H24-D1-1 深度60.12~60.15m 最新活動面の位置 (No.最-10) , 断層ガウジの幅 (No.最-11) の変更

第833回審査会合

敦賀発電所2号炉 敷地の地形、地質・地質構造について

H24-D1-1 深度60.12~60.15m 最新活動面の位置 (No.最-10) を変更

D-1破砕帯 薄片試料観察 (H24-D1-1 深度60.12m)

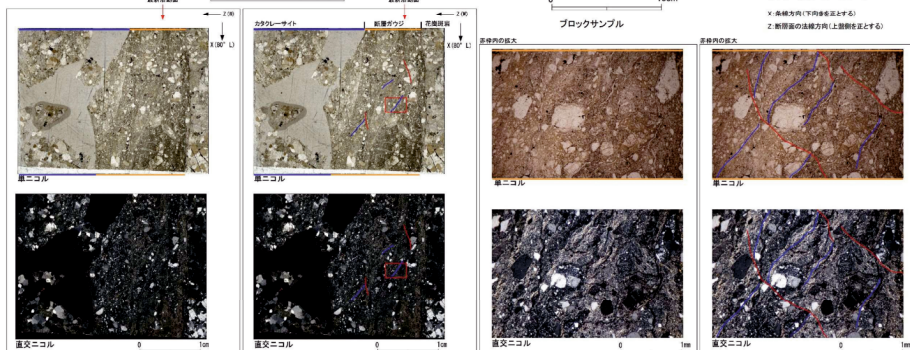
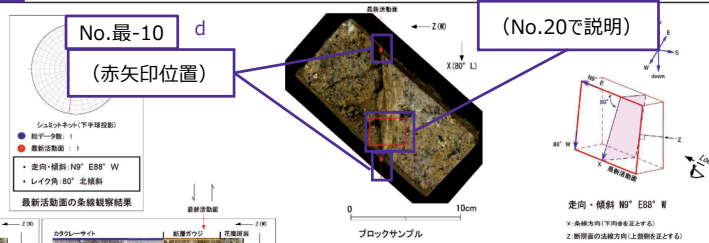
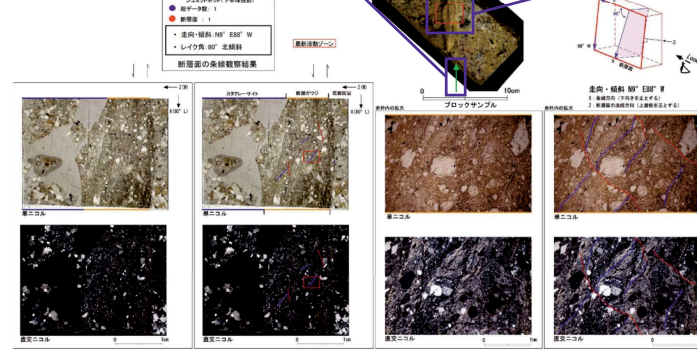
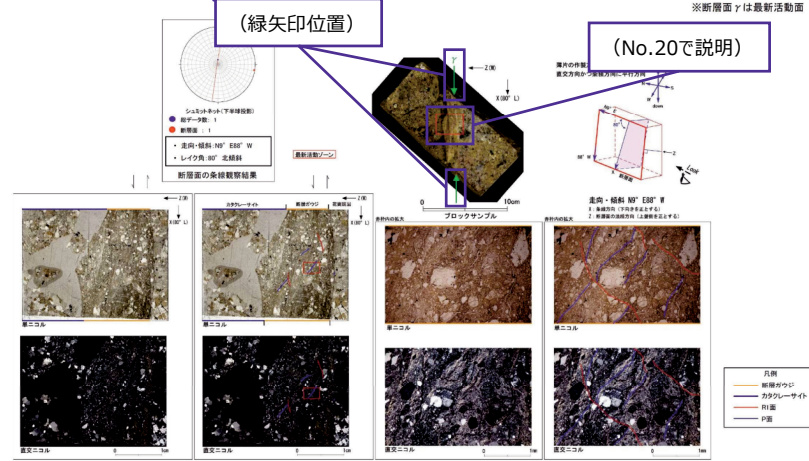
H24-D1-1 深度60.12~60.15m 最新活動面の位置 (No.最-10) の変更

No.最-10
深度60.12m

No.最-10
(緑矢印位置)

H24-D1-1のボーリングコア(深度60.12m)から採取した薄片試料の観察結果によれば最新活動面の変位センスは、正断層成分が卓越する。

H24-D1-1のボーリングコアから採取した薄片試料の観察結果によれば最新活動ゾーンの変位センスは、正断層成分が卓越する。

- 最新活動ゾーンに以下の特徴が認められることから、断層ガウジと判断した。
- (断層ガウジ)せん断構造に伴う粘土鉱物の定向配列が認められる。
- (断層ガウジ)基質は粘土鉱物を主体とする。
- (断層ガウジ)粘土状部の分布は帯状で直線的である。
- 岩片は少ない。
- (断層ガウジ)丸みを帯びている岩片

第7.4.4.134図(1) 鉬物脈法 鉬物脈の確認 H24-D1-1 深度60.12~60.15m (ボーリングコア観察)

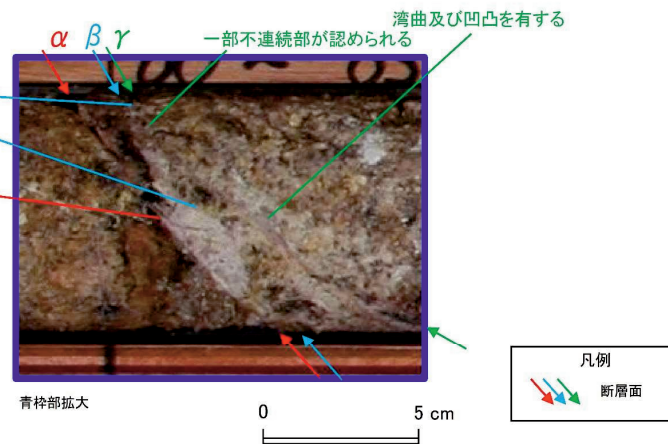
• 変更後の最新活動面認定方法によると、H24-D1-1 深度60.12~60.15m の破碎部における最新活動面は60.15mの断層面であるため変更した。

- ボーリングコア観察において、深度60.12mに断層面 α , β , 深度60.15mに断層面 γ が認められる。
- 断層面 α は細粒部を伴い、湾曲及び凹凸が少なく直線性に富む。不連続部は認められず、連続性に富む。
- 断層面 β は細粒部を伴い、湾曲及び凹凸を有し、直線性に乏しい。一部不連続部が認められ、連続性に乏しい。
- 断層面 γ は細粒部を伴い、湾曲及び凹凸を有し、直線性にやや乏しい。一部不連続部が認められ、連続性にやや乏しい。

第7.4.4.134図(2) 鉱物脈法 鉱物脈の確認 H24-D1-1 深度60.12~60.15m (CT画像観察)

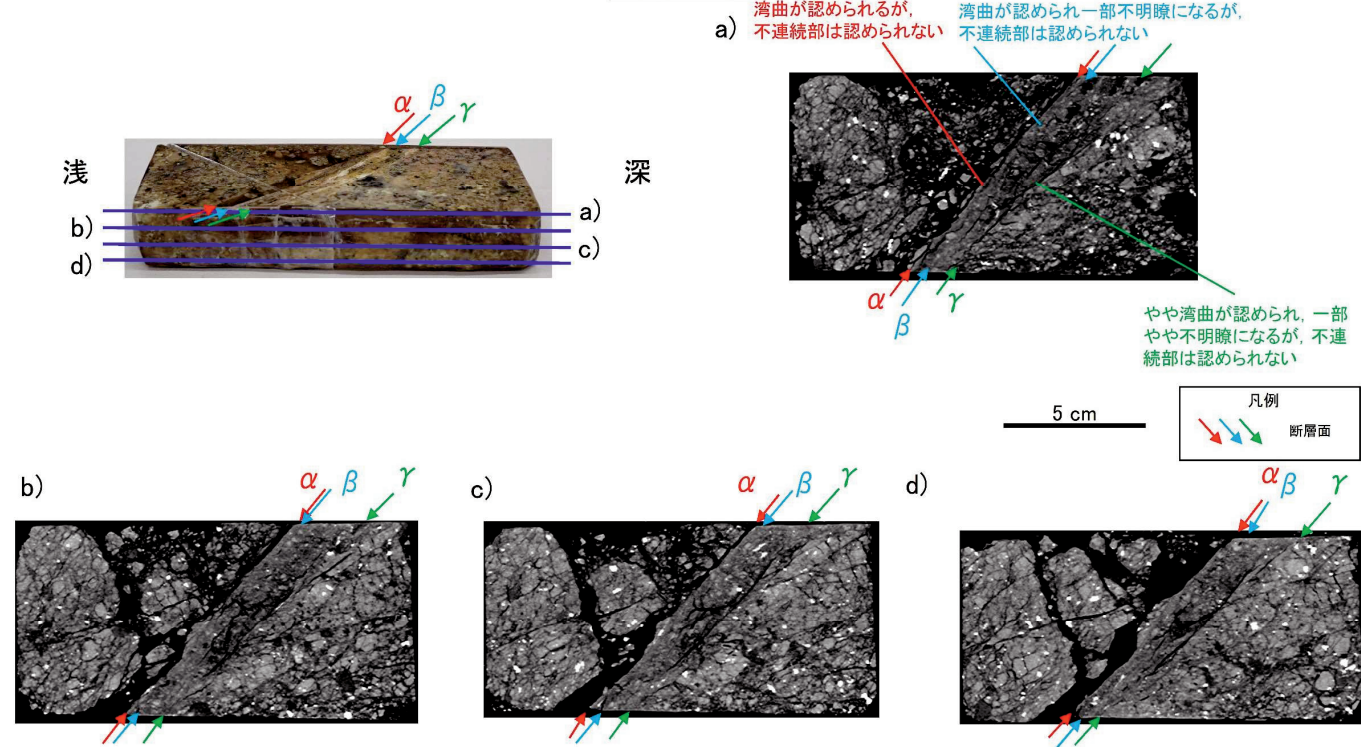
H24-D1-1 深度60.12~60.15m 最新活動面の位置 (No.最-10) を変更

- ・CT画像観察において、ボーリングコア観察の結果と同様に断層面 α 、 β 、 γ が認められる。
- ・断層面 α は三次元的に他の構造に切られておらず、湾曲が認められ直線性に乏しいが、不連続部は認められず、連続性に富む。
- ・断層面 β は三次元的に他の構造に切られておらず、湾曲が認められ一部不明瞭で直線性に乏しいが、不連続部は認められず、連続性に富む。
- ・断層面 γ は三次元的に他の構造に切られておらず、やや湾曲が認められ直線性にやや乏しく一部不明瞭になるが、不連続部は認められず、連続性に富む。

第7.4.4.134図(3) 鉱物脈法 鉱物脈の確認 H24-D1-1 深度60.12~60.15m (研磨片観察)

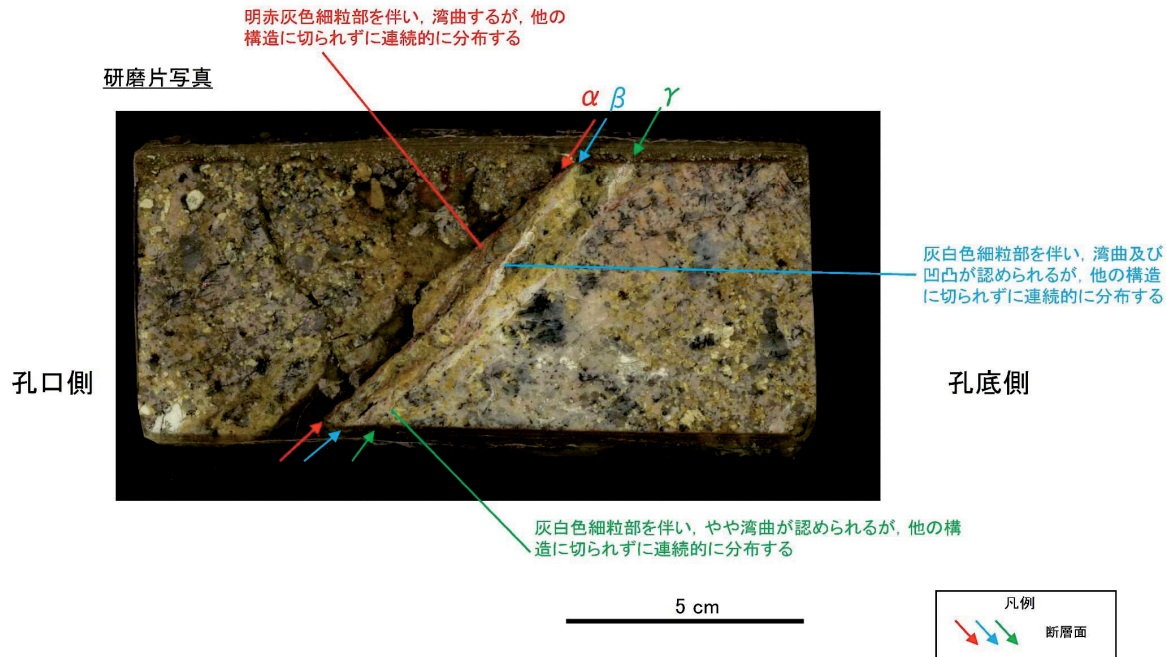
H24-D1-1 深度60.12~60.15m 最新活動面の位置 (No.最-10) を変更

- ・研磨片観察において、CT画像観察の結果と同様に断層面 α 、 β 、 γ が認められる。
- ・断層面 α は、明赤灰色細粒部を伴い、湾曲して直線性に乏しいが、他の構造に切られずに連続的に分布する。
- ・断層面 β は、灰白色細粒部を伴い、湾曲及び凹凸が認められ、直線性に乏しいが、他の構造に切られずに連続的に分布する。
- ・断層面 γ は、灰白色細粒部を伴い、湾曲して直線性にやや乏しいが、他の構造に切られずに連続的に分布する。
- ・ボーリングコア観察、CT画像観察、研磨片観察より、細粒部を伴い、最も直線的な深度60.15mの断層面 γ を検討対象の断層面とした。

第7.4.4.134図(4) 鉱物脈法 鉱物脈の確認 H24-D1-1 深度60.12~60.15m (分帯)

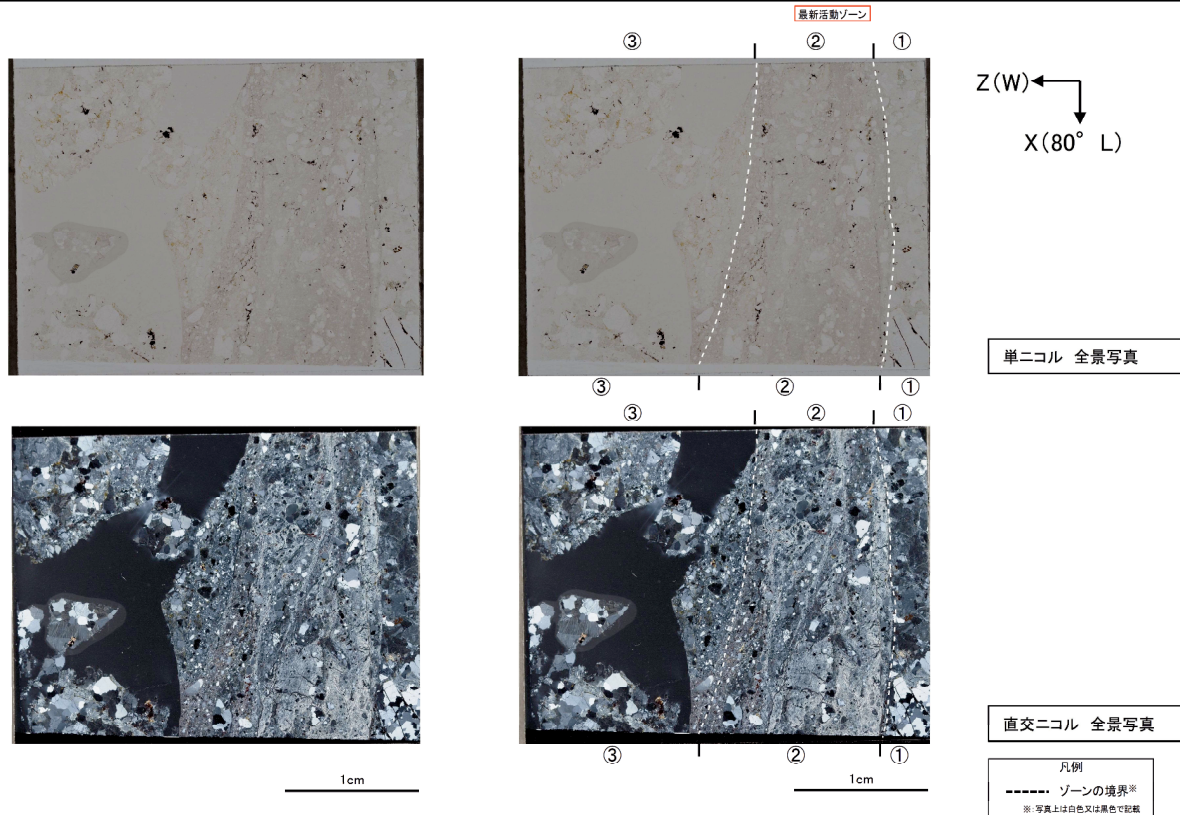
H24-D1-1 深度60.12~60.15m 最新活動面の位置 (No.最-10) を変更

H24-D1-1 深度60.12~60.15m 最新活動面を示す赤矢印 (No.最-10) を変更

- ・①のゾーンは、健岩部である。
 - ・②のゾーンは、粘土鉱物の量は③のゾーンより多く、粘土鉱物の定向配列が認められる。岩片は少なく、レンズ状及び丸みを帯びている。
 - ・③のゾーンは、粘土鉱物の量は少なく、粘土鉱物の定向配列は認められない。岩片は多く、角ばっている岩片が多い。
- 以上のことから、細粒化が最も進んだ②のゾーンを最新活動ゾーンと認定した。

- ・深度60.15mにおける断層面 γ 沿いの最新活動ゾーンでは、他の構造に切られていないY面A, Y面B, Y面Cが認められる。その分布を以下に示す。
- ・Y面Aは直線性に富み、連続性に富むが、不明瞭化した領域も多い。細粒部を伴う。Y面B, Y面Cより直線性・連続性に富む。
- ・Y面Bは直線性に富むが、連続性に乏しい。細粒部を伴う。
- ・Y面Cは湾曲しており直線性に乏しいが、連続性に富む。細粒部を伴う。
- ・以上のことから、Y面Aを最新活動面と認定した。また、連続性に富むY面Cについても最新活動面の候補の面とした。
